DRUŽBA ZA AVTOCESTE V REPUBLIKI SLOVENIJI
DARS, d. d.

Dodatek št. 1

**Obnovo ceste in objektov na delih odsekov na AC A1/0061 in A1/0661 Kozina-Črni Kal od
km 0,270 do km 5,200 in 1640 počivališče Ravne**

september 2023

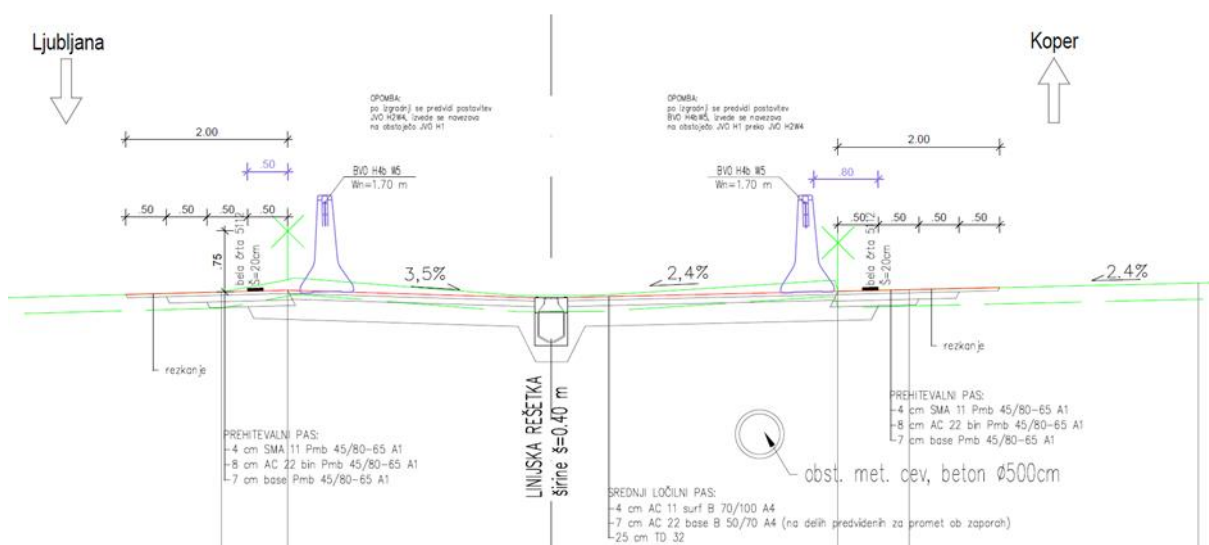
Vprašanje 10: V popisu del je postavka
0 N 1 8 106 "Izvedba začasnega delovnega prehoda preko sredinskega ločilnega pasu AC od km 5+280 do km 5+420 v fazi 2.
Opombe: *komplet ureditev v površini 1355 m2 skladno s priloženim detajlom:
- izkop
- tampon
- asfalti
- rezkanje za vključitev v obst.stanje
- linijska rešetka
- ..."
KPL 1

Odgovor: V postavki je zajeta komplet izvedba delovnega prehoda skladno s priloženim detajlom, in sicer:

- Izkop 610 m³
- Rezkanje za vklop v obstoječe stanje 560 m²
- Izvedba tampona in asfalta skladno z detajlom
- Površina asfaltirane površine delovnega prehoda 1.355 m²
- Količina TD 32: 340 m³
- Izvedba linijske rešetke širine 40 cm: (Dobava in vgraditev tipske linijske kanalete širine 400 mm, monolitne izvedbe iz polimernega betona. *nosilnost 900 kN; *vklj. z vsemi pripadajočimi zaključ. in revizij. elementi ter obbetoniranjem (C30/37, 0,30 m³/m); *čistil. kosi so na pribl. 20 m, plastična posoda se zamenja za pocinkano ali kovinsko)
- *BVO je zajet v Načrtu ceste
